Pakeitimo nurodymas Nr. 1 pagal rangos sutartį Nr. SS-2019-565 „Respublikos gatvės atkarpos Naujojoje Akmenėje kompleksinio sutvarkymo, įrengiant eismo saugumo priemones“

(Projektas) Nr. SS-2020-492

Rangovas:	UAB „Storoma“
Inžinierius:	UAB „Statybų inžinerinės paslaugos“
Užsakovas:	Akmenės rajono savivaldybės administracija

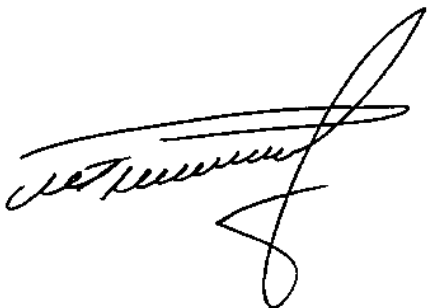
- a) Rangovas vykdydamas darbus susidūrė su nenumatytomis aplinkybėmis, t. y. po esamu asfalto sluoksniu atrastas betono sluoksnis, kuris nenurodytas Techniniame projekte. Šios aplinkybės atitinka Bendrųjų sąlygų 4.12 [Nenumatomos fizinės sąlygos] punkto nuostatas: *„fizinės sąlygos“ reiškia gamtos ir žmogaus sukurtas fizinės sąlygas bei kitas fizines kliūtis ir teršalus, su kuriais Rangovas vykdydamas Darbus susiduria“*

Esant nenumatytoms aplinkybėms būtina (detaliau Priede Nr. 2):

- Išardyti ir pašalinti 628,75 kub. m betono dangos;
- Atsisakyti mechanizuotų 275 kub. m kasimo darbų.
